## Hitna sigurnosna obavijest

### Umetnuti sustavi za nadzor srca Reveal LINQ™ s TruRhythm™

Dostupno ažuriranje softvera

Medtronic referenca: FA978 Faza II

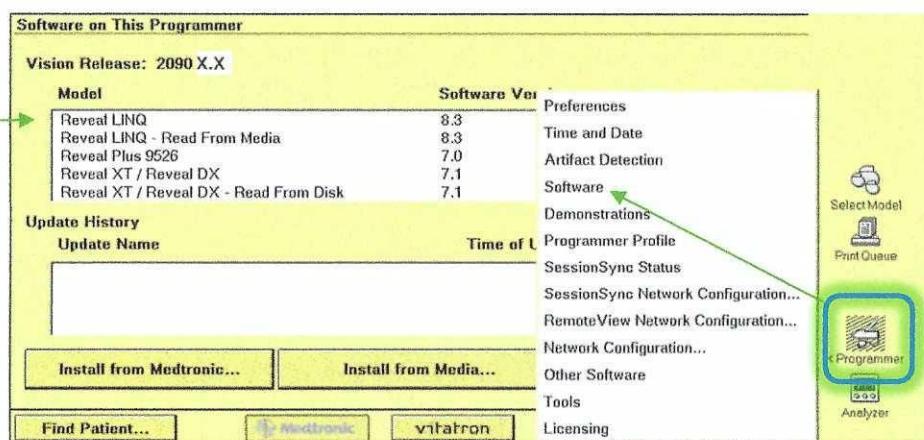
#### Kako mogu potvrditi je li pacijentov sustav za nadzor srca Reveal LINQ ICM primio ažuriranje softvera?

Kliničari mogu potvrditi je li pacijentov sustav za nadzor srca primio ažuriranje softvera provjerom ID-a konfiguracije uređaja putem programatora 2090 ili Encore (LINQ Mobile Manager neće prikazati ID konfiguracije). Kako biste locirali ID konfiguracije uređaja, ispišite „Parameters Report“ (Izvješće o parametrima) tijekom sesije s programatorom. Svim sustavima za praćenje Reveal LINQ koji su primili ažuriranje softvera, ID konfiguracije će završavati na „1“ (npr. X-X-X-1).
